**Zusammenfassung der
während des Ostfeldzuges
bisher aufgetretenen Mängel
und deren Abhilfe.**

Krafträder BMW Baumuster R 35, R 12 und R 75

München, am 10. August 1942
VK 516

Anweisung zum Einbau des verstärkten Kugelbolzens

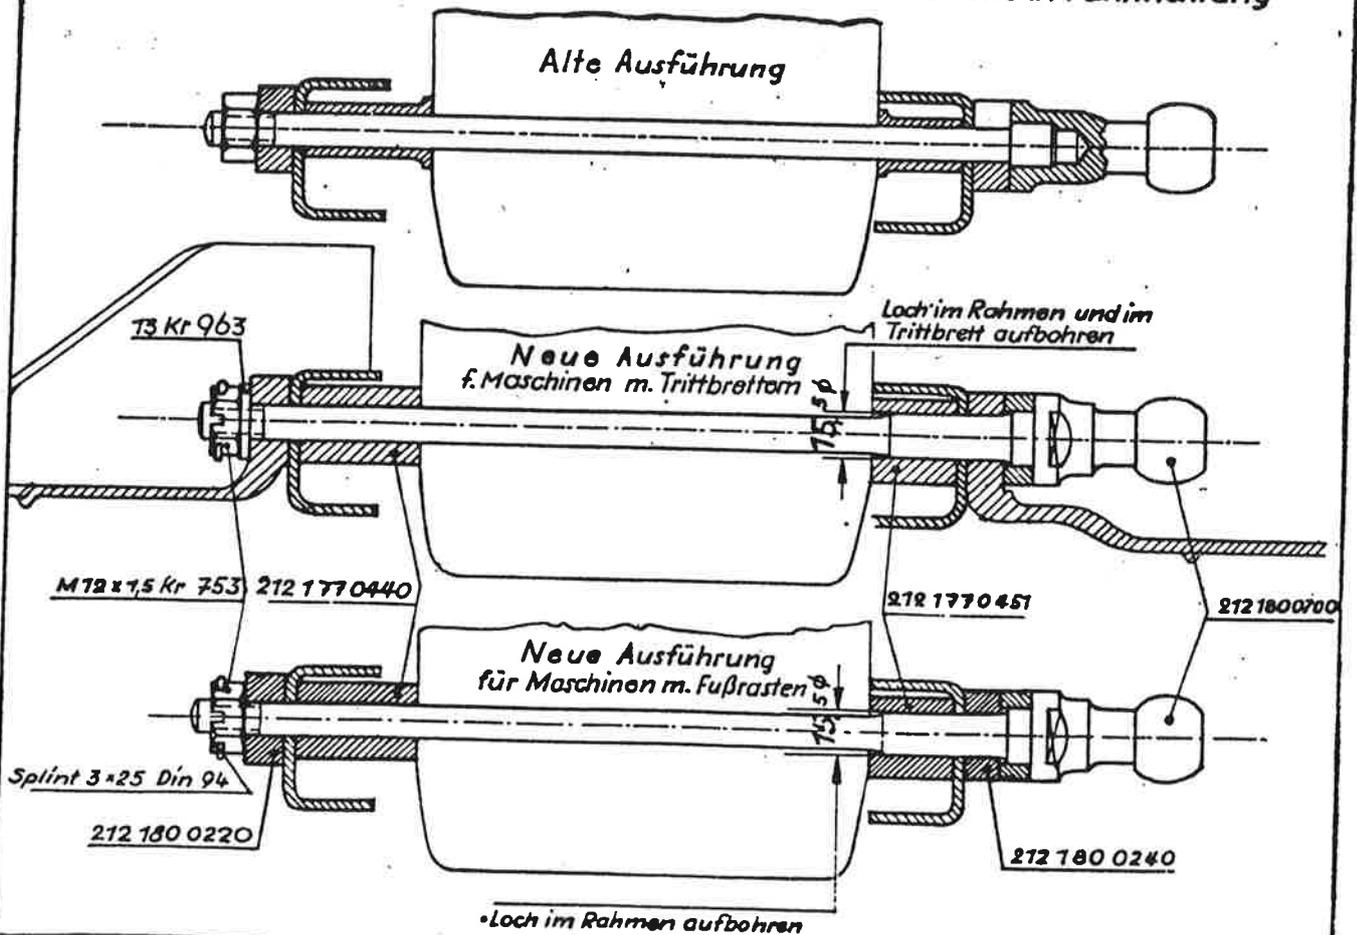
3.) Brechen des Kugelbolzens für den Anschluß d.Seitenwagens

Das Brechen des Kugelbolzens tritt auf, wenn die Mutter des Kugelbolzens nicht genügend festgezogen wird, bzw. sich gelockert hat, oder der Seitenwagenschnellanschluss lose ist. Der Kugelbolzen wurde im August 1941 verstärkt.

1. Alten Bolzen 212 1 80 056 und 212 1 80 054 1 ausbauen.
2. Hinteren Motorbolzen und Kippständerachse lösen.
3. Die zwei vorderen Befestigungsschrauben für Motor-Unterschutz heraus-schrauben.

4. Rechte Abstandbuchse ausbauen, dazu den Rahmen mit einem Reifenmontiereisen etwas auseinanderdrücken und die Abstandbuchse mittels Drahtaken nach oben herausziehen.

5. Rahmenholm rechts mit einer elektrischen Handbohrmaschine auf 15,5 mm Ø aufbohren (notfalls kann auch mit einer Reibahle auf 15,5 mm aufgerieben werden).

6. Neue Abstandbuchse (212 1 77 045 1) einsetzen, dazu den Rahmen mit einem Reifenmontiereisen etwas auseinanderdrücken (die Abstandbuchse muß wie in nebenstehender Zeichnung eingesetzt werden, Fläche beachten!)

7. Abstandbuchse links auswechseln gegen 212 1 77 044 0.
8. Neuen Kugelbolzen (212 1 80 070 0) einbauen.
9. Hinteren Motorbolzen und Kippständerachse festziehen.

10. Die zwei vorderen Befestigungsschrauben für Motor-Unterschutz einschrauben

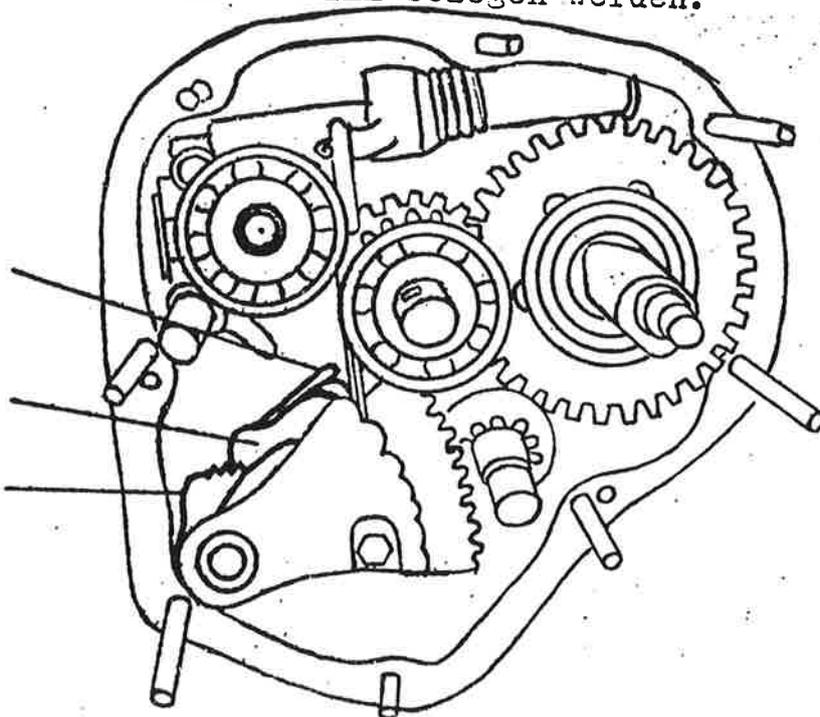
2.) Loswerden des Ankers auf der Ankerwelle der Fußschaltung.

Der Ankerhebel war mit der Ankerhebelwelle einseitig verschweißt. Es kam vor, dass der Hebel lose wurde, sodass das Einrücken der Gänge mit der Fußschaltung nicht mehr möglich war, obwohl die Handschaltung einwandfrei arbeitete.

Maschinen, an denen sich ein solcher Mangel zeigt, müssen den verbesserten Ankerhebel, Ersatzteil-Nr. 275 1 50 002 2, das geänderte Zahnsegment, Ersatzteil-Nr. 275 1 50 006 0 und die verstärkte Haltefeder, Ersatzteil-Nr. 275 1 40 015 1 erhalten.

Serienmässig hat diese Neuerung ab Fahrgestell-Nr. 753 350 (Haltefedern) und 755 040 (Ankerhebel) eingesetzt.

Skizze 1

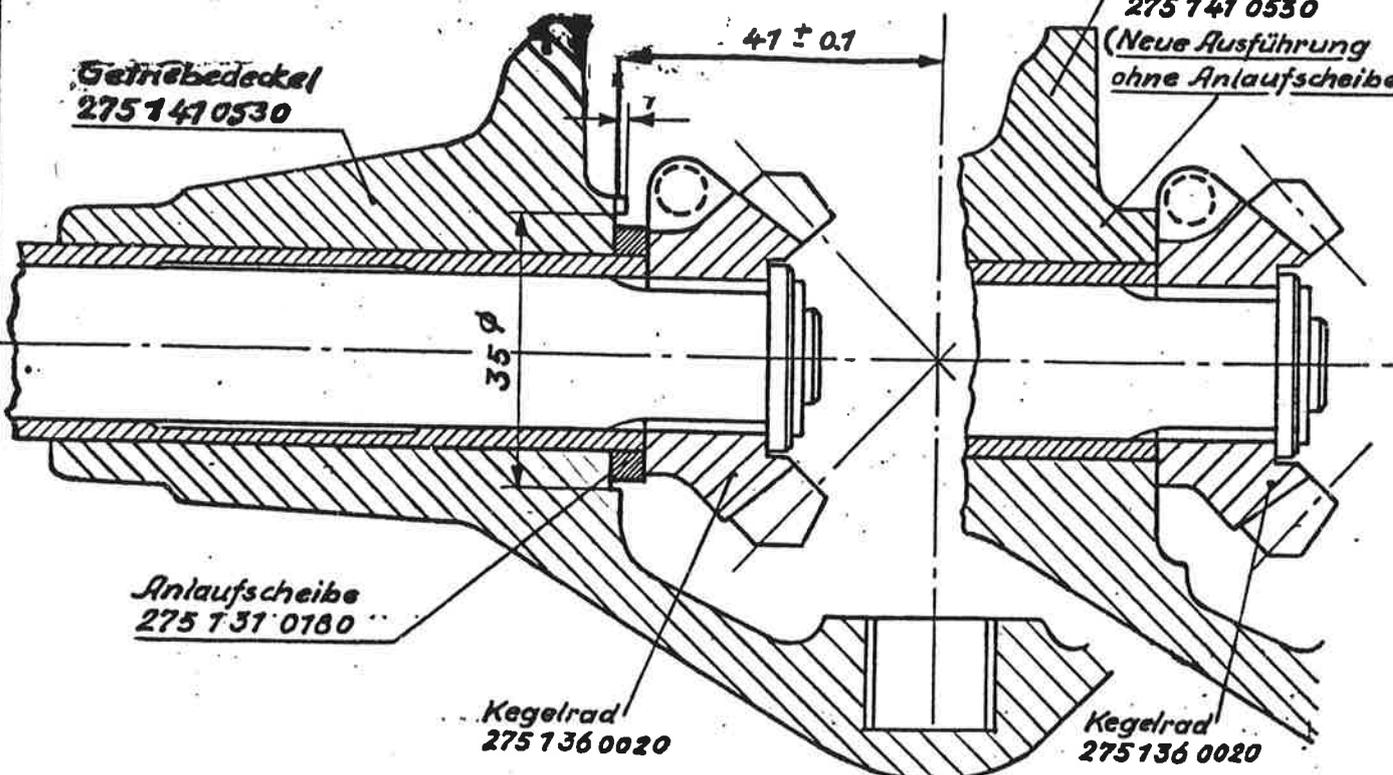
3.) Ausbrechen der Zähne des Anwerferkegelrades

Die im Getriebedeckel eingepresste Buchse, an der das Kegelrad auf der Anwerferwelle anläuft, kann durch den axialen Druck beim Anwerfen des Motors verschoben werden. Dadurch steht das Kegelrad auf der Anwerferwelle mit dem Kegelrad für den Anwerfer nicht mehr im richtigen Eingriff, was zur Beschädigung der Zähne beider Kegelräder führt.

Um dies zu vermeiden, ist zwischen Getriebedeckel und Kegelrad auf der Anwerferwelle eine Anlaufscheibe zu legen, die den Druck des Kegelrades direkt auf den Getriebedeckel überträgt (siehe Skizze 1).

Der Getriebedeckel muss nach den Massen der Skizze 1 nachgearbeitet werden, um für die beigelegte Scheibe eine genaue Anlauffläche zu erhalten. Die Anlaufscheibe kann in Stärken von 3,8 mm, 4,0 mm und 4,2 mm unter der Bestell-Nr. 275 1 31 018 0 von den ZEL bezogen werden. Die Stärke der Anlaufscheibe muss so gewählt werden, dass Buchse und Anlaufscheibe bündig stehen.

In Zukunft werden die Getriebedeckel so geliefert, dass die Buchse nicht mehr vorsteht, das Kegelrad läuft dann direkt am Getriebedeckel an und die Anlaufscheibe erübrigt sich (siehe Skizze 2).
